SNC LIDL

ZA de KERTEDEVANT – 22170 PLOUAGAT

DOSSIER DE DEMANDE D'AUTORISATION
ENVIRONNEMENTALE

**MEMOIRE REPONSE SUITE AU PV DE SYNTHESE
DES OBSERVATIONS DU PUBLIC**

6.2. Mise en place d'un Stop à la sortie du site LIDL

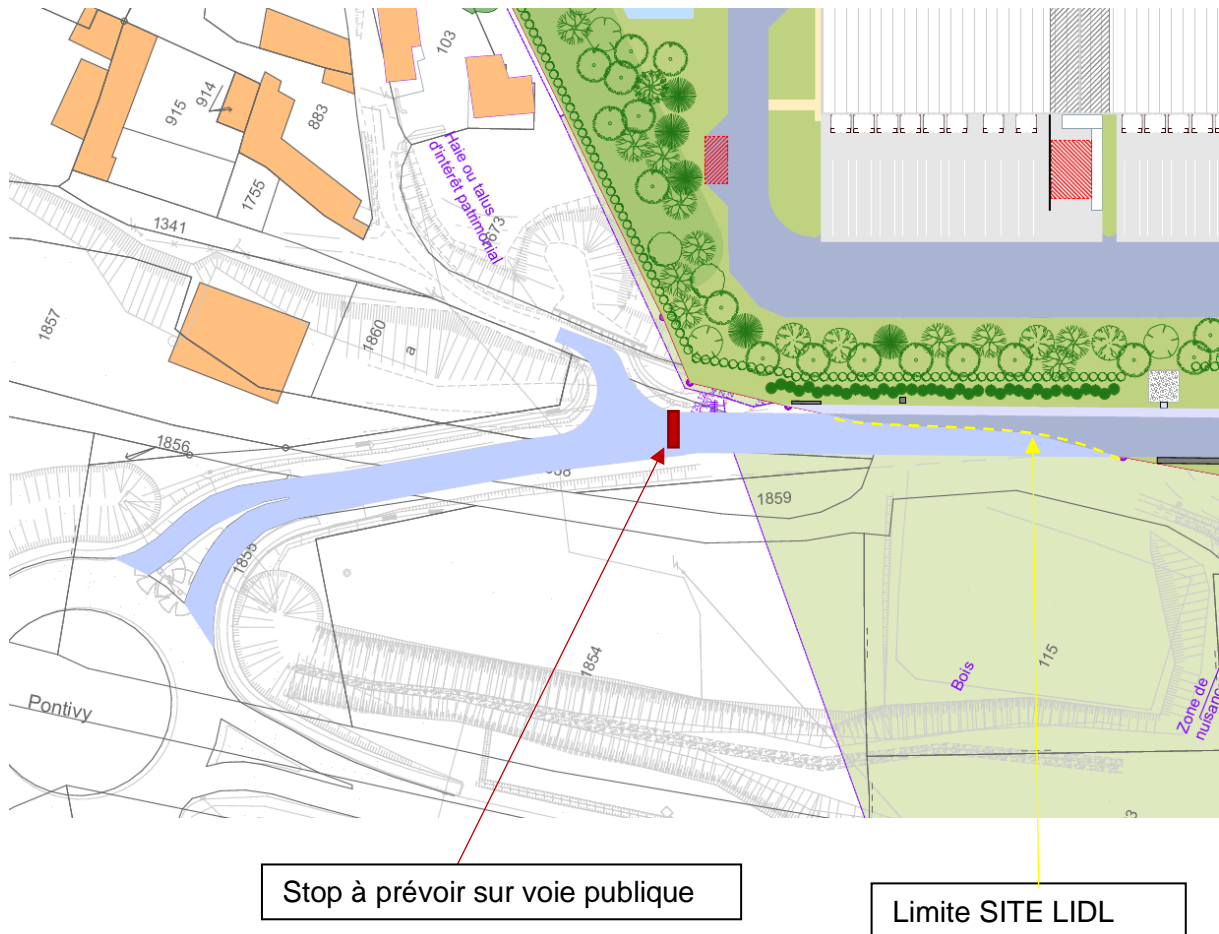
* Répondrez-vous favorablement à cette demande ?

Le STOP ne trouvera pas d'intérêt en sortie immédiate du site LIDL, car il sera de toute façon trop éloigné de l'accès au hameau. Ce STOP devra se trouver au droit du croisement avec le hameau.

Il s'agit donc ici d'une intervention sur voie publique. LIDL sollicite également en ce sens LEFF ARMOR pour création de ce Stop.

Le Service Aménagement a donc été sollicité en ce sens et répond favorablement à la demande des riverains et s'engage à mettre en place un Stop sur le domaine public pour les véhicules sortants du site LIDL.
